ALPSスラリー安定化処理設備設置 の検討状況について

2024年5月27日

東京電力ホールディングス株式会社

<概略換気空調系統図>

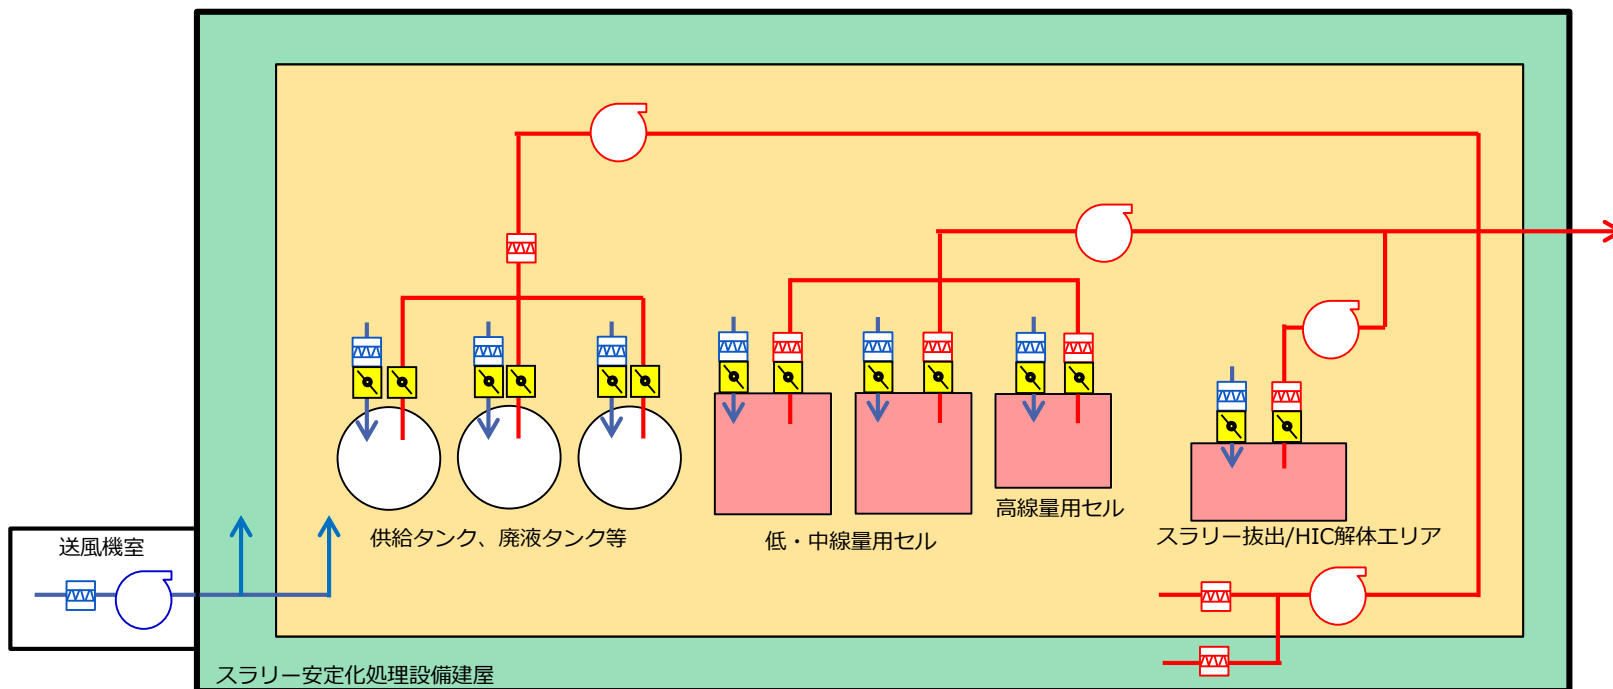
No.	指摘事項	回答	関連頁 (回答予定時期)
1	閉じ込め機能の議論をする前段として、全機器の配置図、それを踏まえた換気空調の系統図（フィルタ、ダンパや差圧計等を含む）を提示すること。また、複数のエリアに跨がるような配管等はどのように逆流等を防止するのか示すこと。	機器配置図および、逆流防止措置を含む換気空調系の系統図について提示する。	P18～P21
2	汚染が発生するエリアとその廻りのエリアをまとめて1 系統の換気空調系のみで管理する方法は、段階的な負圧維持の設計とは言えないことから、それぞれのエリアで独立した換気空調系を設置すること。また、その場合の設置場所を示すとともに、火災等の共通要因による故障対策について示すこと。	換気空調系の系統図について提示する。	P19
3	供給タンクや廃液タンクについては、内部で液位変動による気相部の押し込みや水素掃気が必要があることから、廃スラッジ回収施設と同様に換気空調ラインを接続する設計とすること。	換気空調系の系統図について提示する。	P19
4	ダンパの自動閉止を期待する場合は、B+の信頼性が必要である点に留意すること。また、圧がないときのダンパの設計漏えいは「ゼロ」との理解で良いか説明すること。	気体を扱う系統については、放射性物質の逆流により拡散を防止する観点からダンパ又はフィルタを設置する設計とし、適切な耐震クラスで設計を行う。	P20
5	脱水物の保管容器封入方法にある「ダブルドア式」の意味あいが不明であり、資料の図を見る限りでは保管容器の上蓋をGB 内で外す時点で汚染されていることになる。 GB からの搬出入はバッグイン・バッグアウト方式などの汚染対策が必須であるが、例えば保管容器含め一段目のGB に入れ、その横に汚染されていないGB（汚染確認用）を設ける等の対策を講ずること。	充填容器の接続方法について提示する。 バッグポート取扱時の汚染拡大防止措置について提示する。	P22～P23
6	今回の資料では、多段化したフィルタープレス機廻りの閉じ込め対策についてのみ示されているが、供給タンク及び廃液タンク並びにそれらの配管廻り、HIC からの抜き出し作業をする場所や抜き出し後のHIC を洗浄する場所、脱水物保管容器へ充填するエリアや搬出するエリアでの閉じ込め対策についても示すこと。	取扱エリアやタンク等における閉じ込め対策について提示する。	P24～P25

- スラリーを非密封で取扱うセル、スラリー抽出/HIC解体エリア、高濃度の放射性物質を内包するタンクについては、換気空調系に接続し、フィルタを介して気相部の給排気を行う。また、排気配管には停電等の異常時に自動で動作する隔離ダンパを設置しセル、スラリー抽出/HIC解体エリア及びタンク内を閉じ込める設計とする。
- 取扱エリアやタンクに接続する排風機は、管理エリア/通常エリアに接続する排風機と共用せず、異常時においては上流側の隔離ダンパを閉じることで逆流を防止する設計とする。
